RELAZIONE AL COMITATO TECNICO
PER GLI IDROCARBURI

Roma, 5 settembre 1985

OGGETTO: Istanza "d 7 C.C.-.TR" delle Società TRICENTROL, SANTA FE, BOW-VALLEY, NORSK HYDRO e HISPANOIL per l'ottenimento di una concessione di coltivazione di idrocarburi, derivante dall'ex permesso di ricerca "C.R47.CO", ricadente nel Canale di Sicilia (zona "C"). Nota integrativa.

Istanza di concessione
d7C·C-TR
ISOBATE DELLA STRUTTURA
DI PALMA
NUOVA RICOSTRUZIONE

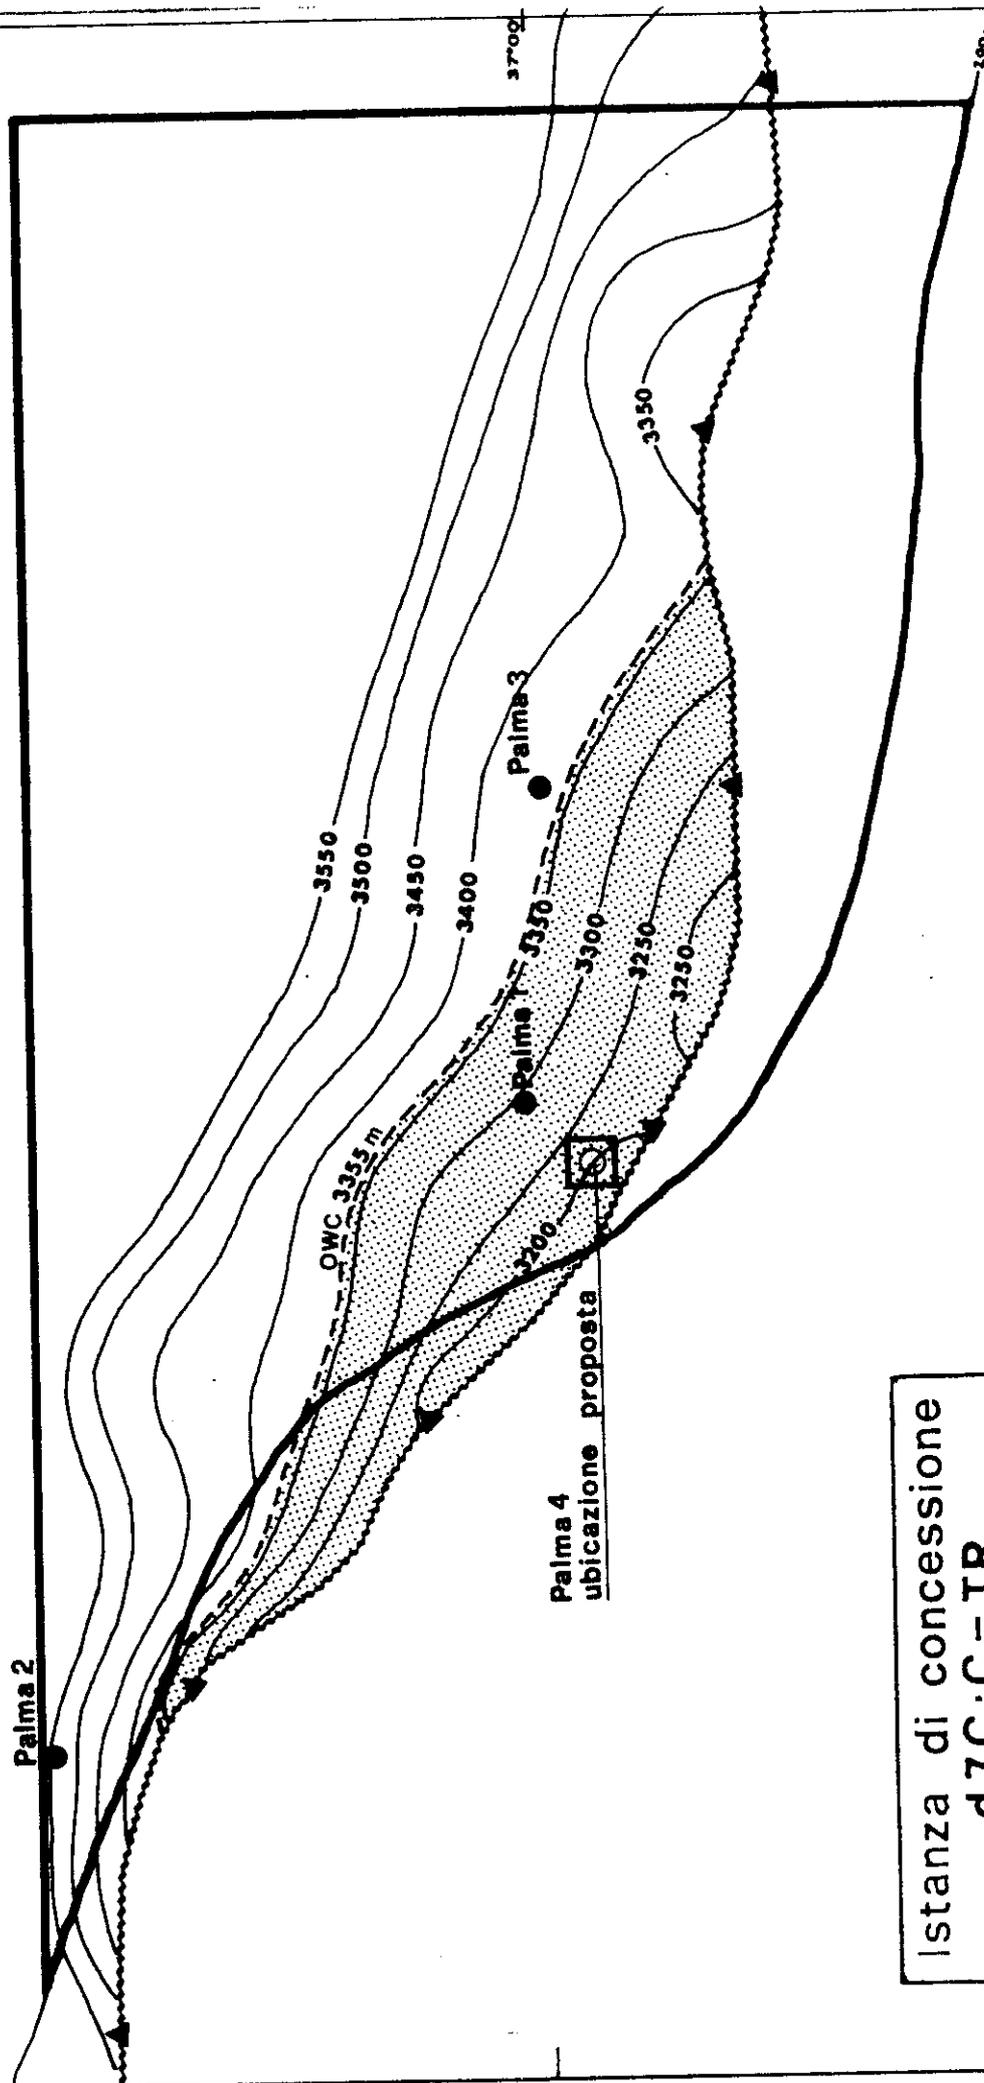
La mappa in isobate, allegata alla citata relazione tecnica integrativa, conferma sia l'esistenza della faglia che, verso Sud-Ovest, delimita il giacimento e che risulta però leggermente spostata verso Nord rispetto alla precedente interpretazione sia il fatto che i pozzi "Palma 2 e 3" ricadono in prossimità del contatto olio-acqua. Tuttavia la chiusura massima della struttura risulterebbe diminuita (poco più di 150 m dal piano d'acqua rispetto ai 400 m della precedente ricostruzione) anche se il quantitativo di olio in posto, indicato dalla Società, rimane invariato (circa 12 milioni di mc di cui 4,3 recuperabili). Ciò è dovuto, probabilmente, al fatto che la stima precedente era stata effettuata in termini cautelativi.

D'altra parte un calcolo approssimato effettuato da questo Ufficio con il metodo volumetrico, in base all'ultima ricostruzione strutturale e utilizzando i dati di porosità media (10%) e saturazione media in acqua (28%) forniti dalla Società e considerando che solo il 25% della roccia mineralizzata presenta una porosità accettabile (superiore al 6%), porta come risultato ad un valore dell'olio in posto comparabile con quello indicato dalla Società TRICENTROL.

Il pozzo di accertamento "Palma 4", che verrebbe perforato in caso di accoglimento dell'istanza di concessione, è stato ubicato a Sud di "Palma 1" ma a debita distanza dalla faglia di delimitazione la cui posizione esatta non è ancora nota. Esso dovrebbe in contrare una colonna di olio lorda di circa 140 m, inferiore quin di alla massima chiusura della struttura.
